## 風車質問状 2026

## 住民説明会に向けての質問事項

風車での死亡事故に関連する質問や、上記の項目に関する質問を、責任の取り方に注目しながら纏めました。回答には、詳細な再計算や、文献の再確認、用語の意味、低周波音の周波数の範囲（0～100, 1～100, 20～100, など）正確が必要になるので、貴社が文書による正確な回答を作成し、質問の全文と貴社の回答を併記した資料を配布した上での説明会を開くことを要求します。なお、この文書は市と県にも提出します。

図10 落雷時の対応フロー

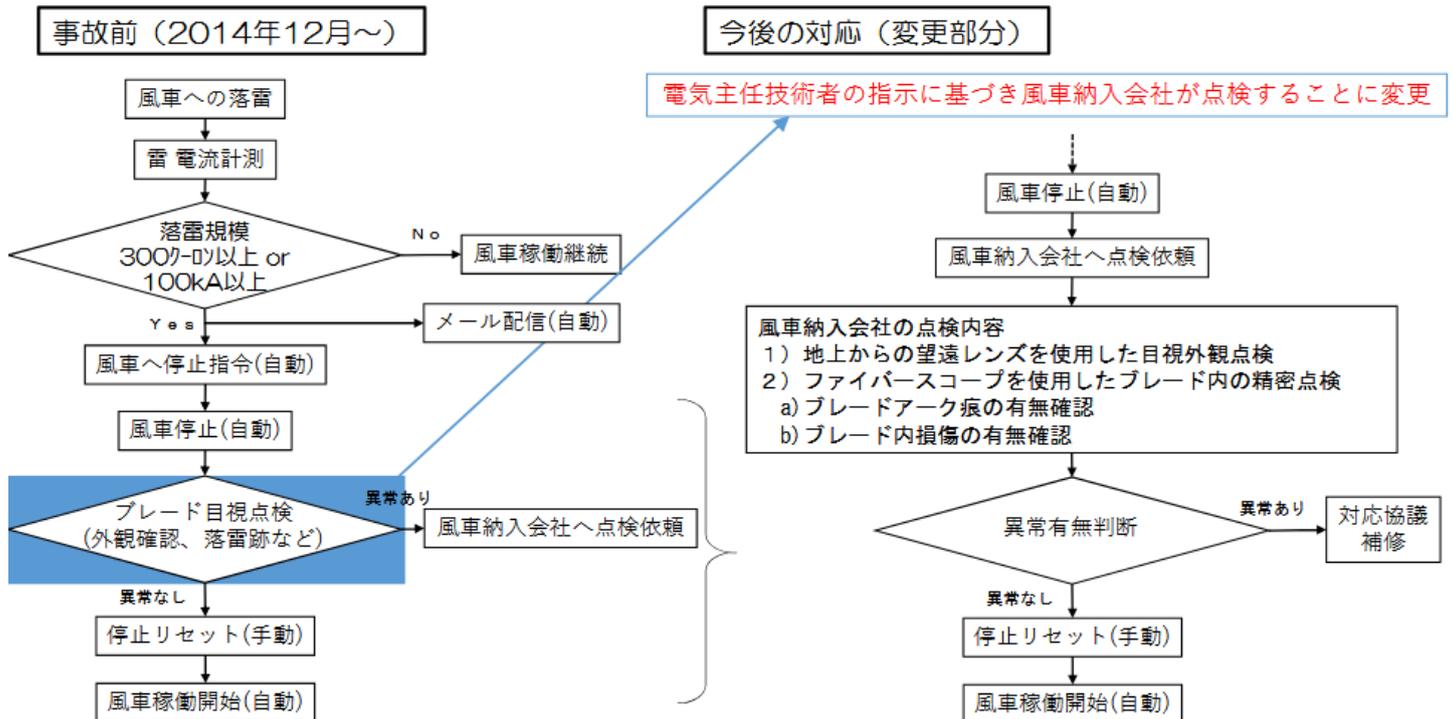
上の図は、落雷があっても風車の停止とならない場合があることを意味する。停止に至らない雷でも風車の損傷は起きるので、動いている風車の目視点検だけでなく、風車を止めて内視鏡検査をすべきです。が貴社はどのように考えますか。
